DS 21-26/1621 Anfrage zum geplanten Rad- und Fußweg in der Großen Unterführung

Änderungsantrag 21-26/1600 zu DS-Nr. 21-26/1555 „Stadtteilverbindende Fuß- und Radwegeverbindung am Bahnhof Friedberg“

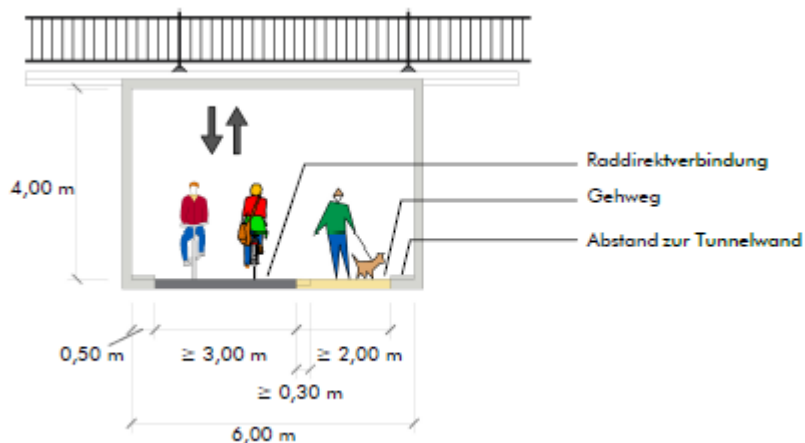
a) eines beidseitig befahrbaren Radweges

Diese Entwurfsituation kann nur mit Gehweg erfolgen. Die Mindestbreite nach den „Qualitätsstandards und Musterlösungen, Musterblatt: RDV-15“ beträgt mindestens 6.00m

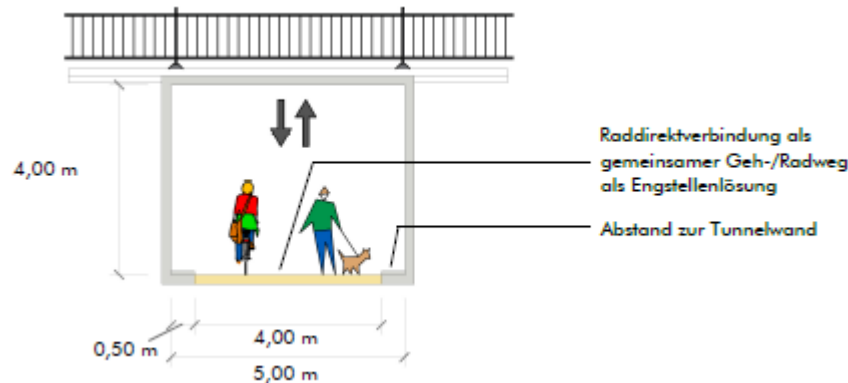
b) eines kombinierten Fuß- und Radweges?

Diese Entwurfssituation kann nur mit Gehweg erfolgen. Die Mindestbreite nach den „Qualitätsstandards und Musterlösungen, Musterblatt: RDV-15“ beträgt mindestens 5.00m
